## Grøn Strandboulevarden

### Fra arbejdsgruppens møde den 4.7.17 – om 1) Kommunens skybrudsprojekt fra Løgstørgade til Nordre Frihavsgade – og 2) vores egen gennemtegning af strækningen fra Vordingborggade til Langeliniebroen

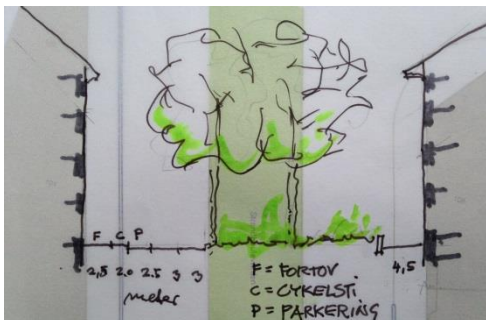
1. Bilvejen bør om overhovedet muligt placeres i boulevardens vestre side (skyggesiden) – af rekreative grunde og for ikke at lukke veje med et dybere bagland.

2. Der ønskes et teknisk møde om de tekniske muligheder for at tilpasse regnvandsforløbet ad gaderne fra Østerbrogade til en grøn løsning i boulevardens midte og østlige side (solsiden), sådan som folk forventer det.

3. Den i HOFOR-projektet afsatte plads til cykling på vejbanen uden på længdeparkeringen bør flyttes ind mellem fortov og parkering og cykelbanen bør øges med 1 københavnerflises bredde (60 cm) i hele længden fra Vordingborggade mod syd. Fortovet bliver dermed det smallere, men der bliver plads til en reel cykelsti.

4. Rørføringens fældning af de store gamle træer må accepteres, ligesom øget biodiversitet (den gældende naturpolitik) må anbefales af arbejdsgruppen. Det fremgår, at der plantes mindst svarende til det fældede.

5. Boulevarden kan med fordel bestå af partier med gamle træer og partier med ny beplantning - dvs. en boulevard med vekslende trætyper og bevoksningstemaer, hver af en vis længde. Og ny beplantning kan i en ny form bidrage til at forstå en oprindelige boulevardløsning.

6. Bassiner og grønne flader bør beplantningsmæssigt ses i sammenhæng, så de rekreative muligheder øges meget i forhold til den rå HOFOR-løsning.
7. Vi har forstået, at HOFOR-løsningen har indpasset ny parkering svarende til de nedlagte pladser på strækningen, men at vejfolkene skal efterse løsningen.

8. Der bør på hele strækningen som led i det grønne indpasses bænke/andre siddemuligheder.
9. Der kan med fordel nogle steder lægges cement- eller trædæk over et par af bassinerne på mindre strækninger. Det vil dramatisk øge de rekreative muligheder og give børn mulighed for at kravle under på langs af bassinet.

10. Børn elsker buskads. Sådanne bør udvikles og placeres så børn ikke automatisk løber ud i trafikken, når de leger og eksempelvis løber rundt om et buskads.

11. Et af bassinerne bør måske bruges til, at hunde kan løbe frit der, samtidig med at der også der kan være lidt bevoksning.
12. Man (fx BYBI) bør kunne holde bier i et grønne og boulevardens beboere kunne eksperimentere med dyrkning i meget små lodder, evt. efter principper styret af lokaludvalget.
